**ATTIVITÀ ISPETTIVA AI SENSI DEL
D.LGS. 3 APRILE 2006 N.152 E SSMMII**

**DITTA GISEC SPA
CON SEDE LEGALE IN CASERTA, VIA LAMBERTI 15
IMPIANTO SITO NEL COMUNE DI S. TAMMARO (CE) VIA VATICALE LOCALITA' MARUZZELLA**

Verifica Ispettiva n. 1

RELAZIONE FINALE

Andamento concentrazione solfati negli scarichi di acque meteoriche

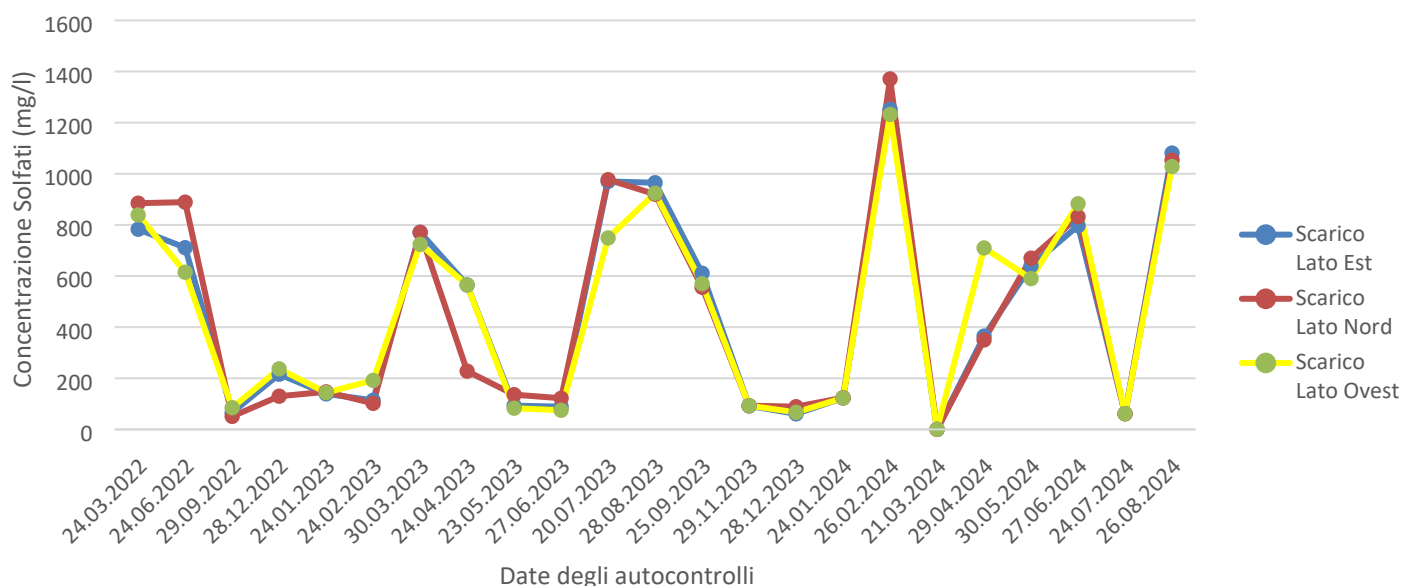
Dall'esame del grafico emerge una periodicità nell'incremento delle concentrazioni ed una sovrapposibilità della qualità dei tre scarichi nel tempo.

I valori superiori ai 50 – 100 mg/l sono anomali per gli scarichi di acque meteoriche ed evidenziano una pesante contaminazione provocata dalla discarica.
